Autorisation Unique
Parc éolien de Dingé et Tinténiac
(Département d'Ille et Vilaine)

REPONSE à l'Avis de l'Autorité
environnementale en date du 12 Mai 2015

Alignement de menhirs de Bringuerault, commune de Hédé:

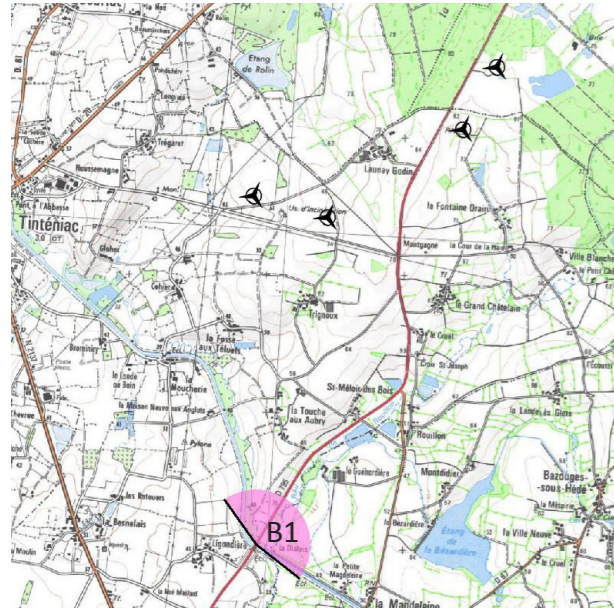
L'Ae recommande que l'étude soit complétée au vu de l'analyse de la DRAC⁷.

Des éléments sont apportés (Deuxième Partie - Etude d'impact p.165) sur ce site, localisé à 5,2km du projet. Le photomontage montre que ce site est peu sensible en raison de l'environnement très bocager et boisé qui s'intercale avec le projet. En effet, comme le démontre le photomontage A, depuis les abords du site, seul un petit morceau d'une pale sera perceptible au-dessus des écrans bocagers. La perception du monument ne sera pas affectée par cette modification du paysage, mineure.
